INFORME DE CONTROL ESPECÍFICO N° 008-2025-2-3914-SCE

SERVICIO DE CONTROL ESPECIFICO A HECHOS CON PRESUNTA IRREGULARIDAD A HOSPITAL NACIONAL HIPÓLITO UNANUE

"SERVICIO DE MANTENIMIENTO DEL ÁREA ROJA, AZUL Y VERDE DE LA UPSS CENTRAL DE ESTERILIZACIÓN DEL HNHU R.M. N°218-2023/MINSA (PLAN MANT.INFRAEST.Y EQUIPOS BIOMÉDICOS DE LOS SERV.ONCOLÓGICOS -LEY N°31336)"

Fotografía n.° 1: Medición de la Altura de zapata

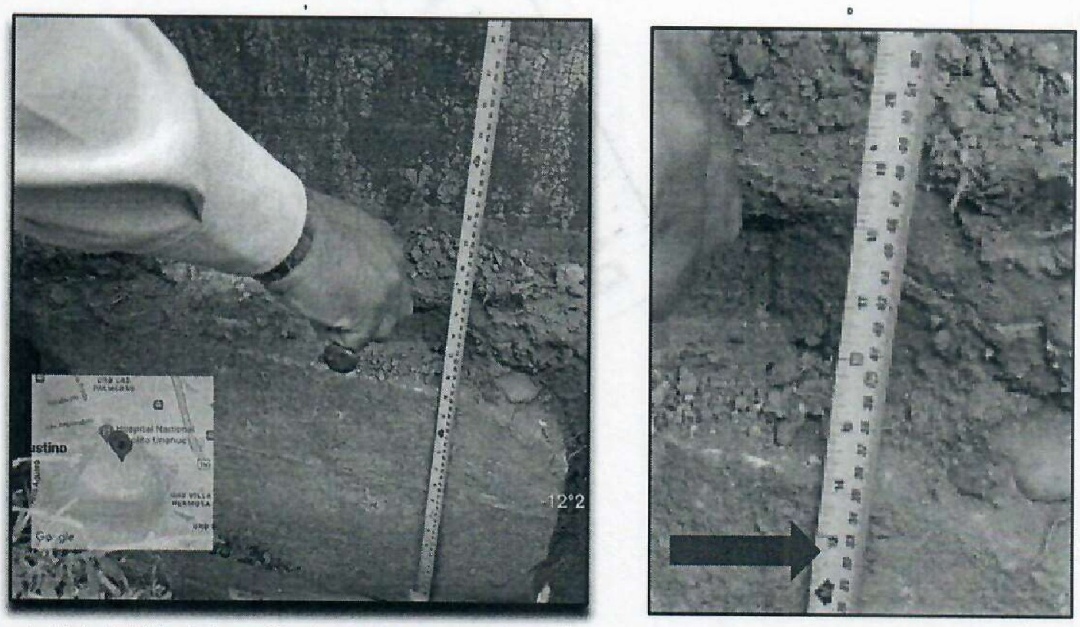
El 19 de junio de 2024, el Especialista de la Subgerencia de Control del Sector Salud de la Contraloría General de la República Ing. Civil, conjuntamente con el Ing. Civil Diego Moisés Alvino Fano e Ing. Electrónico Carlos Alberto Aima Chalco, contratados bajo la modalidad de locación de servicios de la Unidad de Servicios Generales y Mantenimiento del HNHU (**Área Técnica**), se apersonaron al lugar donde se realizó la excavación de dos (2) zapatas ubicadas en el eje 2-D y 2-F, constatando que el contratista ejecutó una altura de zapata de 0.40 m y 0.38m, dejándose constancia en el "Acta de Visita de Inspección n.° 002-2024-OCI/HNHU/COMISIÓN – Contratación Directa n.° 19-2023-HNHU" **(Apéndice n.° 18)**, según consta en las fotografías siguiente:

En ese sentido, con las dimensiones obtenidas en la visita de inspección de in situ, se procedió realizar el cálculo de los m[37] de concreto de resistencia 210 kg/cm² y de los m²[8] de encofrado del elemento estructural zapata, como se muestra en los cuadros n.[os] 5 y 6:

Del cuadro precedente se aprecia que, el contratista ejecutó del ítem 03.04.01.01, la cantidad de 3.67 m^3 y del ítem 03.04.01.03, la cantidad de 16.80 m^2, no obstante, el HNHU realizó el pago íntegro por el monto de dos (2) actividades que ascendieron a **S/ 2 000,16** y **S/ 1 726,10**, respectivamente, por lo que, generó **perjuicio económico de S/ 564,70.**

Imagen n.°2: Plano de propuesta de arquitectura, Lámina A-10

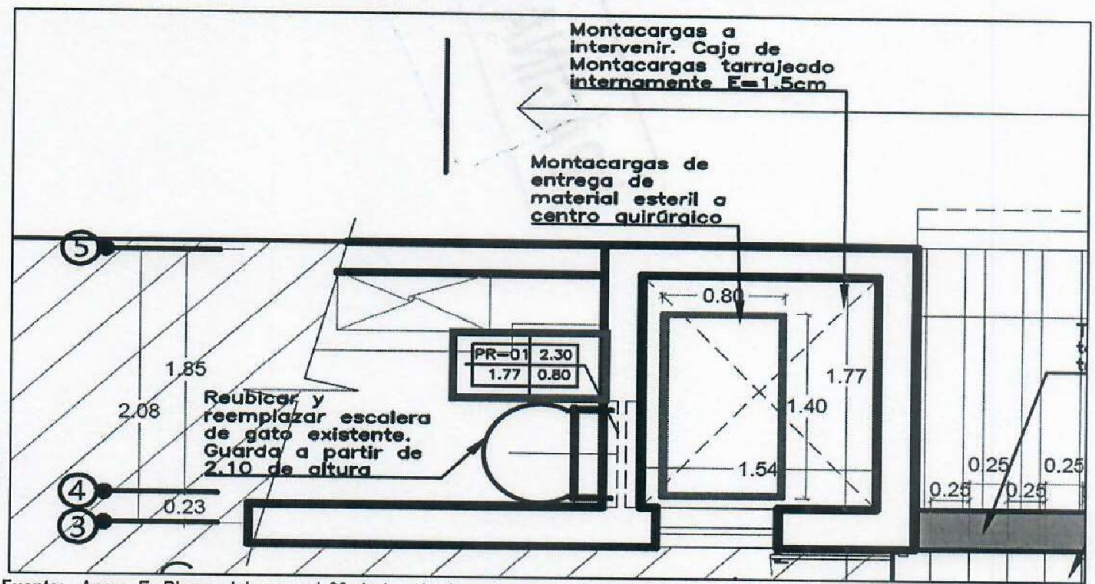
Además, el numeral 28 del literal E. Planos adjunta la lámina A-10 Techos y Sector de 2do nivel planta de distribución) del término de referencia **(Apéndice n.° 10)**, evidenciándose que, el código de puerta PR-01, ha sido considerado en la propuesta arquitectónica como cerramiento del cuarto de máquinas, ubicado en el 2do nivel de la UPSS Central de Esterilización del Hospital Nacional Hipólito Unanue, como se muestra a continuación:

Fotografía n.° 3: Vista del ingreso al área de motor de montacargas

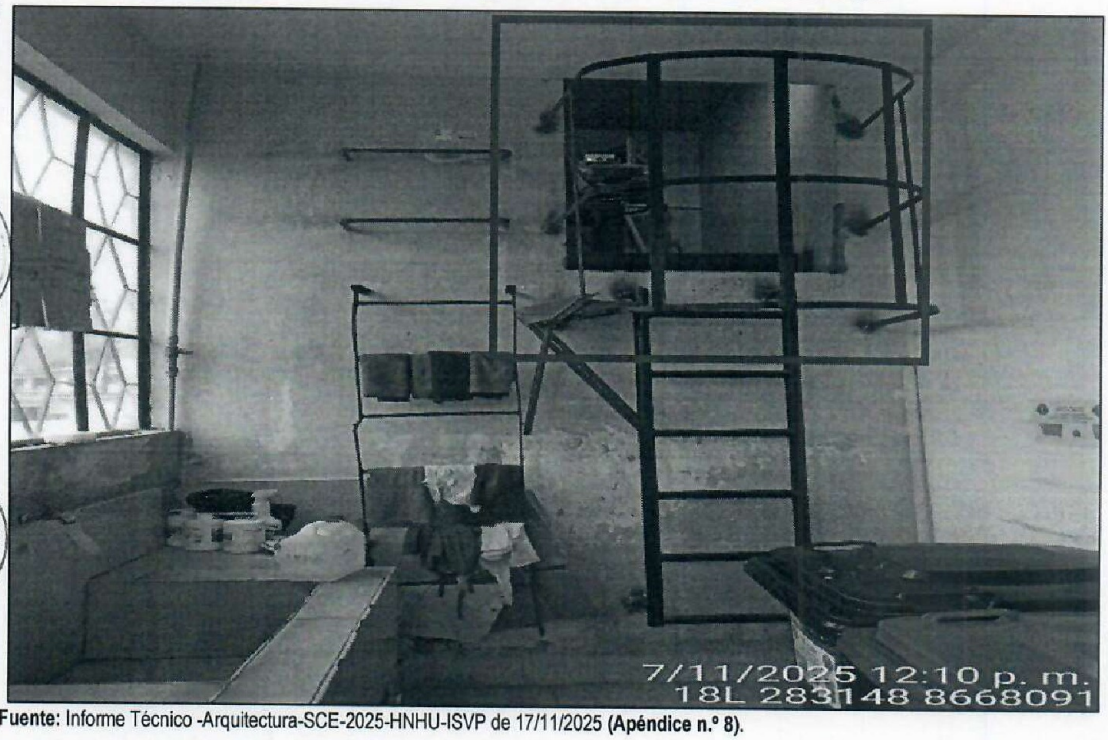
Al respecto, el 7 de noviembre de 2025, la Especialista de la Subgerencia de Control del Sector Salud de la Contraloría – Arquitecta, se apersonó a las instalaciones del ambiente donde se ejecutó el servicio de Mantenimiento, conjuntamente con los representantes de Unidad de Servicios Generales y Mantenimiento y la jefa del Servicio de Central de Esterilización, constatando que, la referida actividad 02.09.01.03 no ha sido ejecutada dejándose constancia el "Acta de Visita de Inspección n.° 01-2025-OCI/HNHU – Contratación Directa n.° 19-2023-HNHU" **(Apéndice n.° 20)**, la puerta estuvo proyectada en el cuarto de máquinas, donde está ubicada el motor del montacarga , no contando con puerta de acceso; por lo que, el acceso no está restringido al personal que labora en el HNHU, contraviniendo el literal b del numeral 6.8 de la Norma técnica EM. 070 Transporte Mecánico del Reglamento Nacional de Edificaciones, posteriormente se emitió el "Informe Técnico -Arquitectura-SCE-2025-HNHU-ISVP" de 17 de noviembre de 2025 **(Apéndice n.° 8)** donde se desarrolla la observación, conforme se aprecia en la fotografía siguiente:

Imagen n.° 3: Detalle de extractores helicoidales de tejado proyectados- Lámina IM-02 "Planteamiento de instalaciones de ventilación en área de esterilización 2"

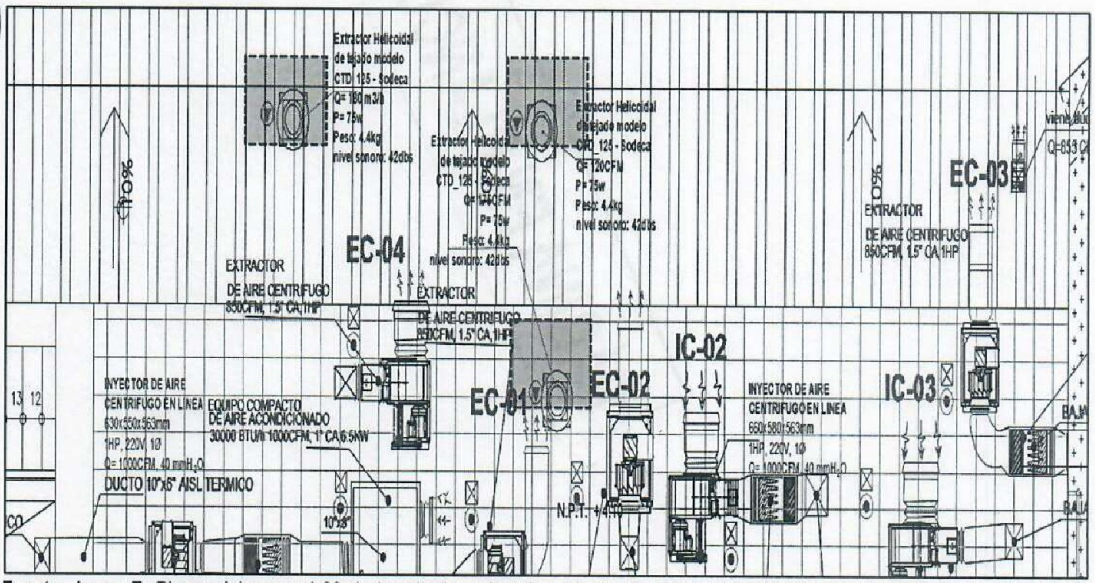
Además, el numeral 28 del literal E. Planos se adjunta la lámina IM-02 (Planeamiento de instalaciones de ventilación en área de esterilización 2) de los términos de referencia **(Apéndice n.° 10)**, evidenciándose, en el techo los 3 extractores helicoidal de tejado modelo CTD_125 SODECA 75w, como se muestra a continuación:

Fotografías n.°s 4 y 5: Detalle de equipo de inyección de aire "IC-02" instalado en techo de UPSS de Central de Esterilización

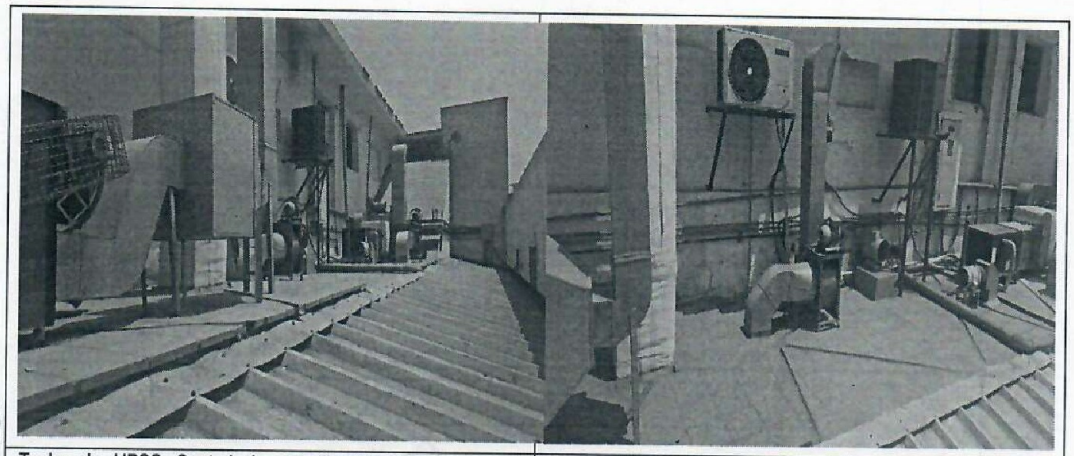
Al respecto, el 17 de noviembre de 2025, el Ing. Mecánico Electricista de la CGR en su "**Informe Técnico - Ingeniería Mecánica y Eléctrica – SCE 2025 – HNHU – LAHM**" **(Apéndice n.° 7)**, determinó que el contratista no ejecutó la actividad 05.01.04.04 "EXTRACTOR HELICOIDAL DE TEJADO MODELO CTD_125 SODECA 75w, conforme se aprecia en la fotografía siguiente:

Techo de UPSS Central de esterilización no cuenta con extractores tipo tejado.	Techo de UPSS Central de esterilización no cuenta con extractores tipo tejado.

Fotografías n.s° 8 y 9 Puerta P-09

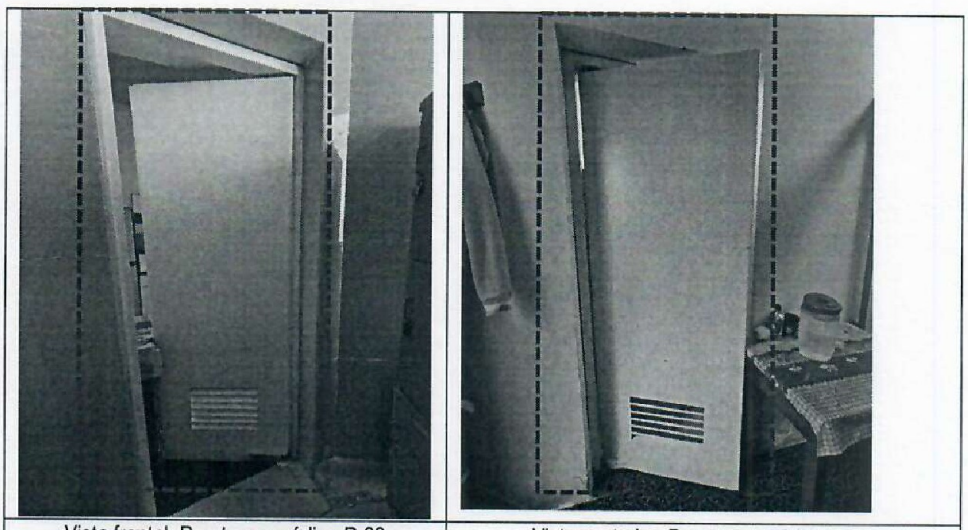
- Puerta P-09 ubicada en el ambiente "Hall" no cuenta con el accesorio "Cierrapuertas con brazo retenedor" ni la "cerradura manija llave/ciego grado 2 UL 3 hrs. cromo mate de acero inox.", como se muestra en las fotografías siguientes:

Fotografías n.ºs 10 y 11 Puerta P-09

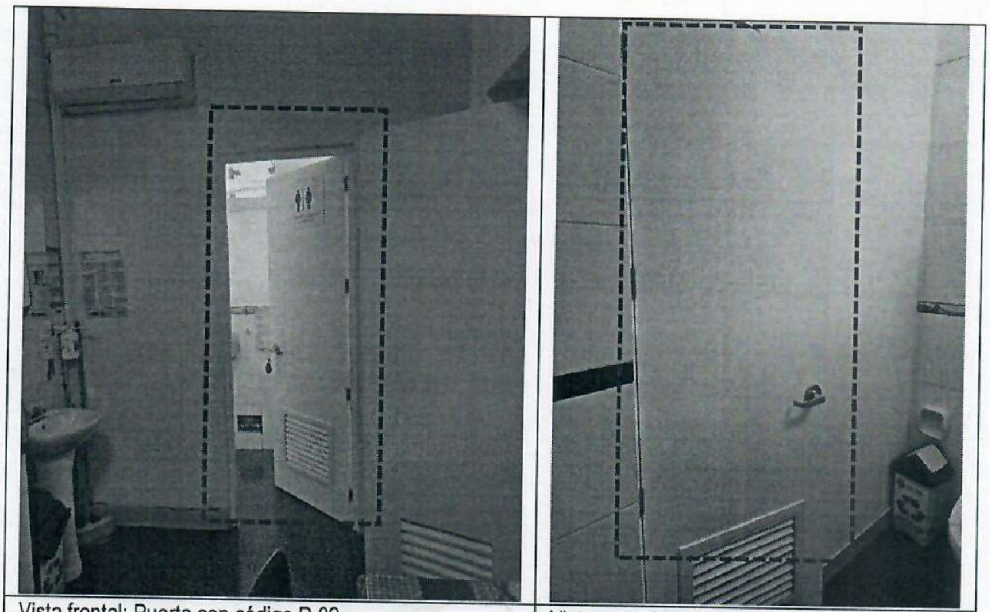
- Puerta P-09 ubicada en el ambiente "SS.HH de jefatura" no cuenta con el accesorio "Cierrapuertas con brazo retenedor", como se muestra en las fotografías siguientes:

Imagen n.° 3: Plano de propuesta de arquitectura, Lámina A-10

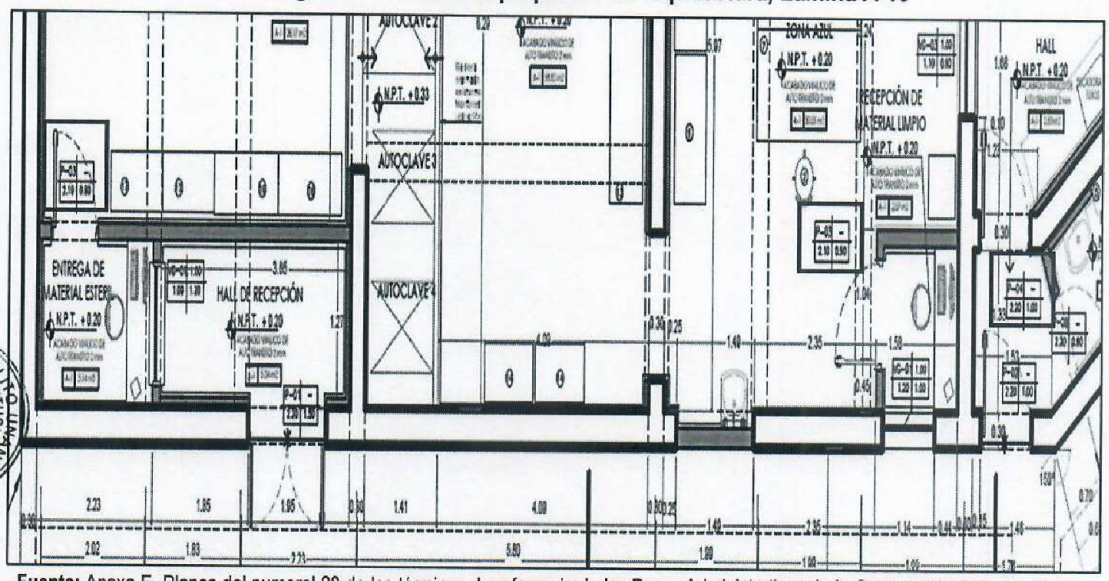
Además, en el numeral 28 del literal E. Planos de los términos de referencia **(Apéndice n.º 10)**, se adjunta la lámina A-09 (1er nivel Planta de Distribución), evidenciándose el código de puerta P-03 (2 unidades) y P-04 (1 unidad), ubicados como cerramiento del ambiente de "Entrega de material estéril", "Recepción de material limpio" y "Hall de la Zona Roja" en la UPSS Central de Esterilización del Hospital Nacional Hipólito Unanue, como se muestra a continuación:

Fotografías n.° 12 y 13

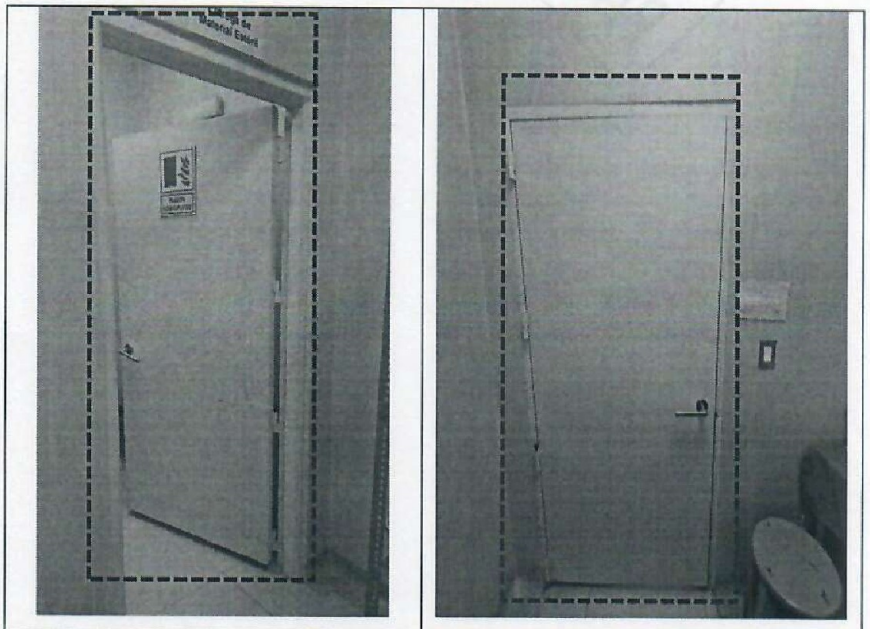
- Puerta P-03 ubicada en el ambiente "Entrega de material estéril" no cuenta con el accesorio "Cierrapuertas con brazo retenedor", como se muestra en las fotografías siguientes:

Fotografías n.° 14 y 15

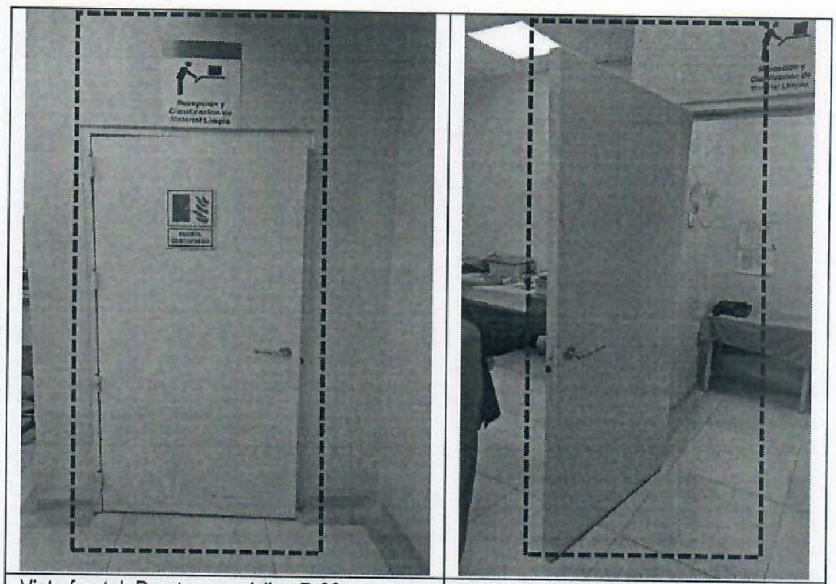
- Puerta P-03 ubicada en el ambiente "Recepción de material limpio" no cuenta con el accesorio "Cierrapuertas con brazo retenedor", como se muestra en las siguientes fotografías:

Fotografías n.° 16 y 17

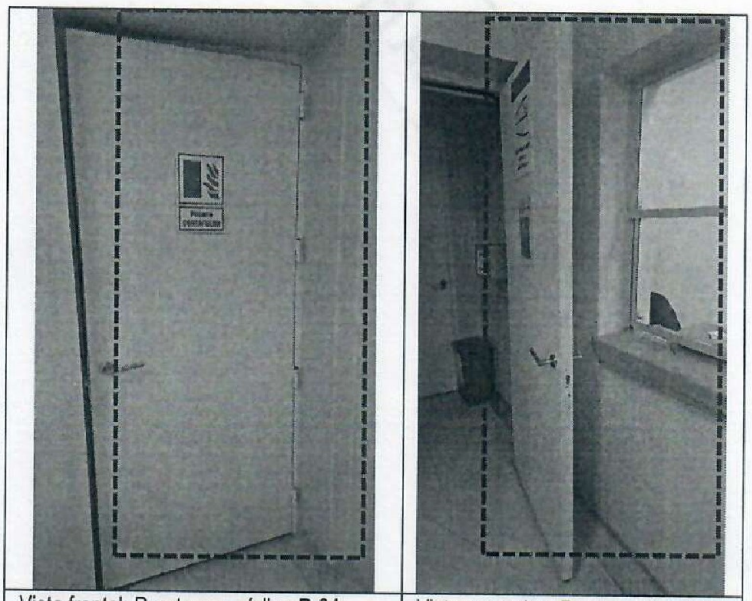
- Puerta P-04 ubicada en el ambiente de Zona Roja" no cuenta con el accesorio "Cierrapuertas con brazo retenedor", como se muestra en las siguientes fotografías:

Imagen n.°5: Plano de propuesta de arquitectura, Lámina A-10

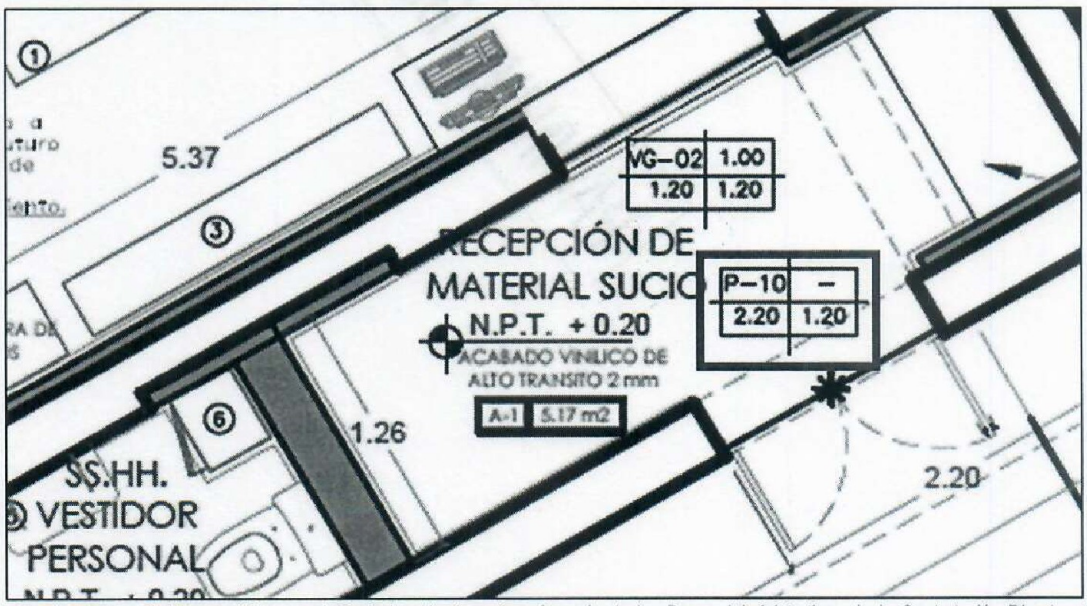
Además, en el numeral 28 del literal E. Planos lámina A-10 de los términos de referencia **(Apéndice n.° 10)**, se evidencia que, el código de puerta P-10, ha sido considerado en la propuesta arquitectónica como cerramiento del ambiente "Recepción del material sucio" de la UPSS Central de Esterilización del Hospital Nacional Hipólito Unanue, como se muestra a continuación:

Fotografía n.° 18: Puerta P-10

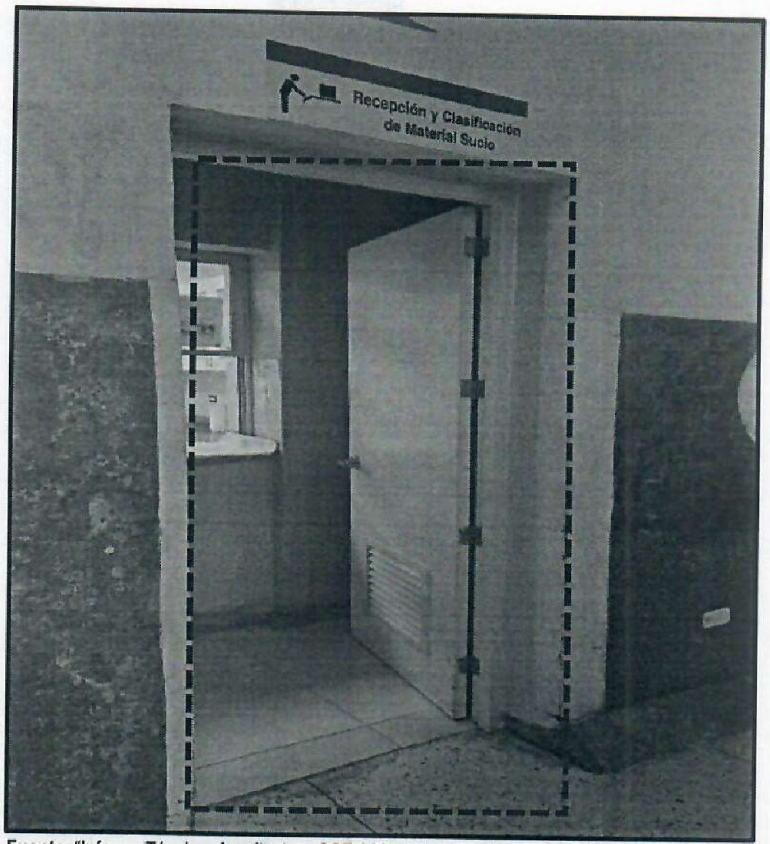
Sin embrago, el 17 de noviembre de 2025, la Especialista de la Subgerencia de Control del Sector Salud de la Contraloría General de la República - Arquitecta, emitió el "**Informe técnico- Arquitectura-SCE-2025-HNHU-ISVP" (Apéndice n.° 8)**, observando que la puerta codificadas con P-10(1 unidad), no corresponde en su materialidad ni el diseño de la carpintería, según lo establecido en los términos de referencia **(Apéndice n.° 10)**, conforme se observa en la fotografía siguiente:

Imagen n.° 6: Plano de detalle de arquitectura, Lámina A-22

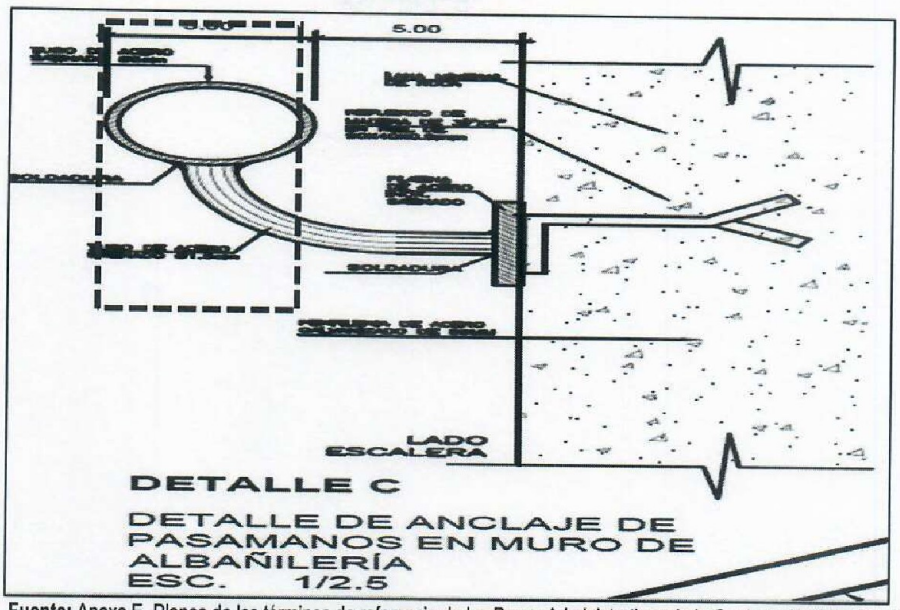
Asimismo, en el numeral 28 del literal E. Planos de los términos de referencia **(Apéndice n.° 10)**, lámina A-22, Detalle C "Detalle de anclaje de pasamanos en muro de albañilería", indica un tubo de acero satinado de Ø 5cm en la baranda de la escalera de acceso al Centro Quirúrgico (2do nivel) del Hospital Nacional Hipólito Unanue, conforme se observa a continuación:

Fotografías n.° 19 y 20

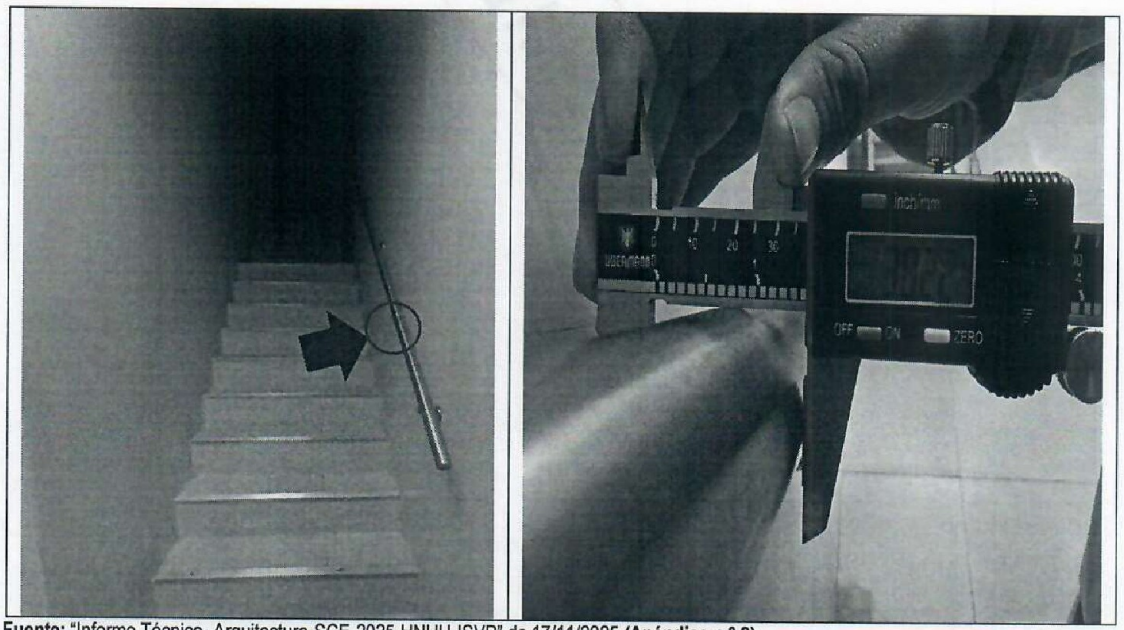
No obstante, de la durante la visita efectuada al UPSS Central de Esterilización el 7 de noviembre de 2025, se constató que, el diámetro del tubo de acero satinado es de 38.22 mm, posteriormente se desarrolló en el **"Informe Técnico- Arquitectura-SCE-2025-HNHU-ISVP"** de 17 noviembre de 2025 **(Apéndice n.° 8)**, conforme se observa en la fotografía siguiente:
